新竹縣政府工程查核代表照片表

工程名稱：竹北市嘉豐國小校舍暨地下停車場興建工程

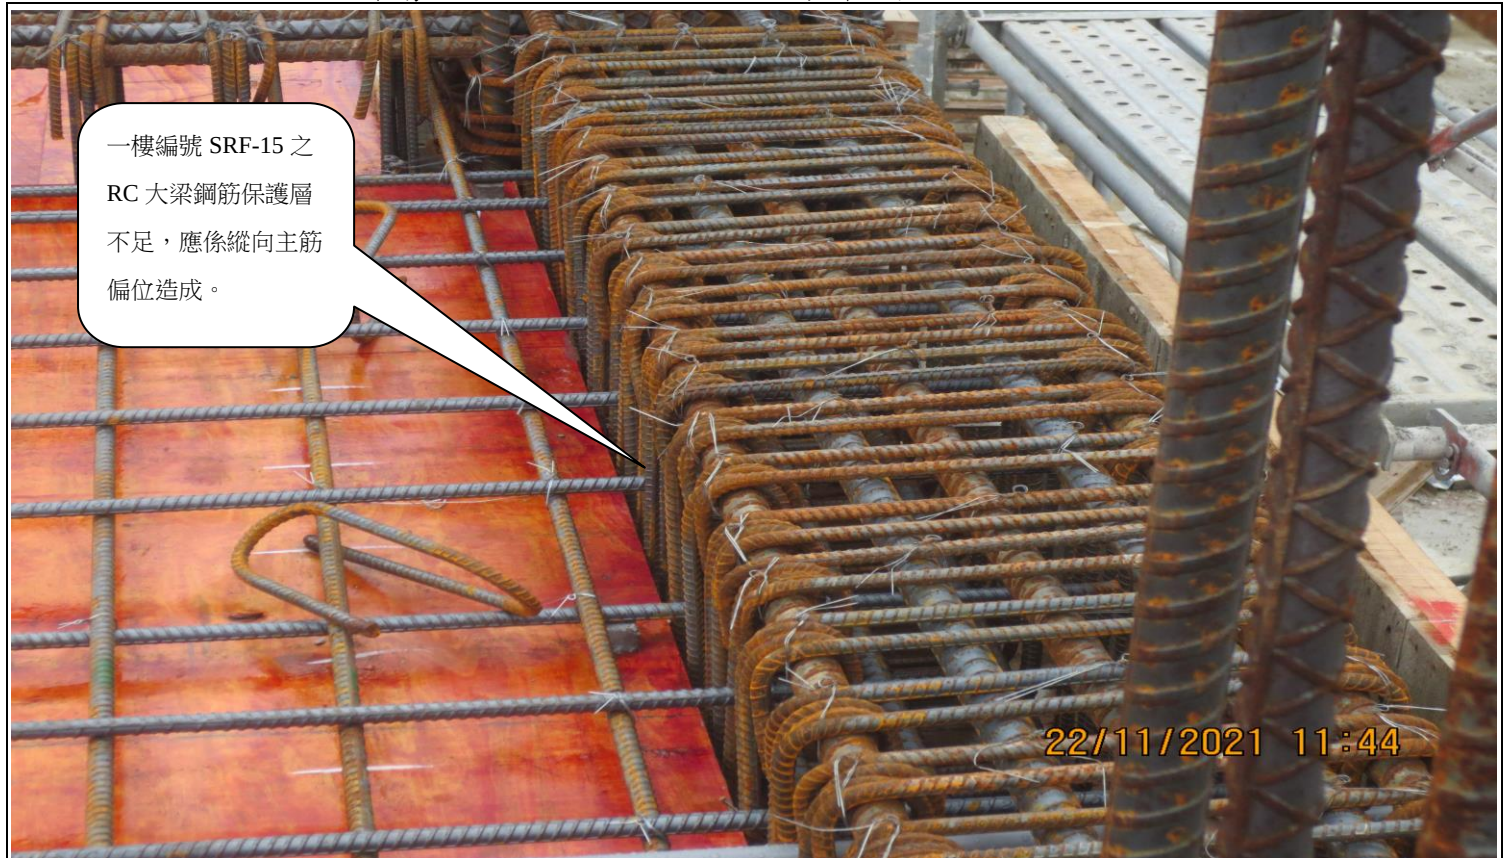
部分混凝土結構體表面鐵釘、螺桿及夾板未清除。

鋼筋交叉處之綁紮固定不足，包括彎勾鋼筋與箍筋。

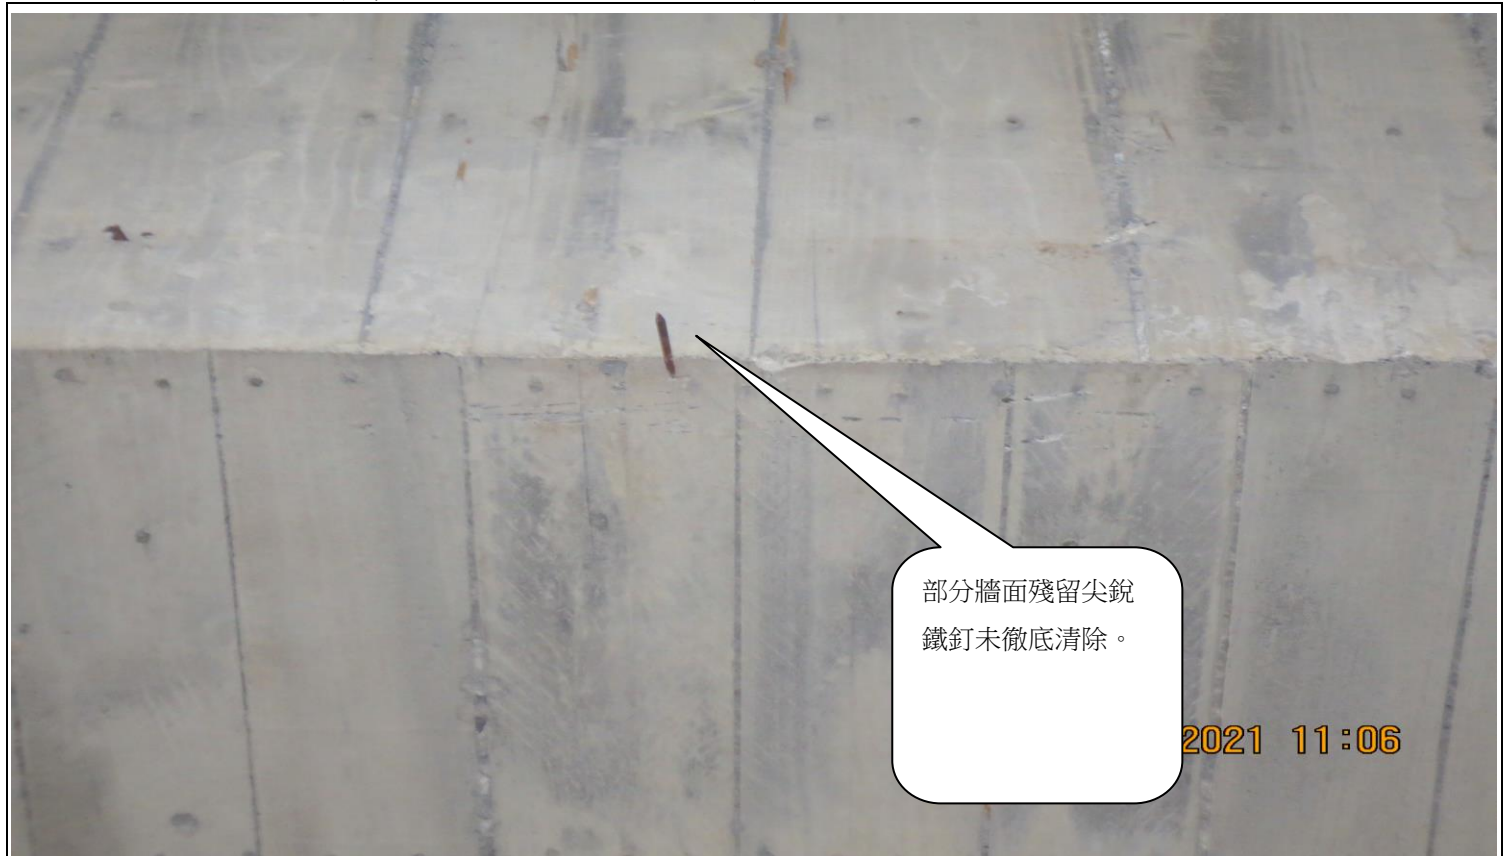
臨時用電設備裝置，部分未符合規範，例如：部分臨時用電設備之電線未防護。

工作架上下扶梯有進出口側邊護欄開口過大，部分護欄底部橫桿距離地面過大情形。
